PREFEITURA MUNICIPAL DE PORTO ALEGRE
COMISSÃO CONSULTIVA PARA PROTEÇÃO CONTRA INCÊNDIO

ATA Nº 1.050

DATA: 24.06.1998

2.5 Processo nº 02.224519.1 - Rua dos Andradas, 1781 - Parecer nº 25/98

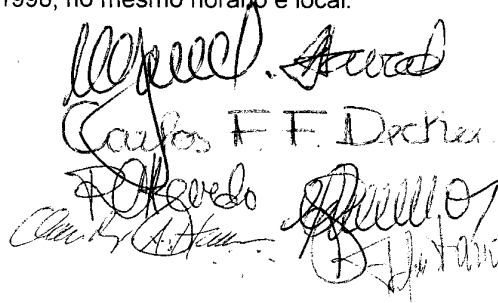
O referido processo trata de laudo de vistoria em prédio comercial de 19 pavimentos com área de 5.331,24m². O processo foi encaminhado pelo Setor de Prevenção e Segurança da DCON/SMOV, solicitando parecer relativo ao ADENDO AO LAUDO DE VISTORIA recebido em 14.05.98. Adendo este, com solução alternativa para a descarga da escada de incêndio com cortinas de água e portas resistentes e corta-fogo, conforme desenhos anexados ao processo. O assunto foi amplamente debatido, tendo sido resolvido, por unanimidade, que o pedido pode ser aceito, devendo, porém, ser especificado o tipo de projetor a ser utilizado nas cortinas d'água em questão.
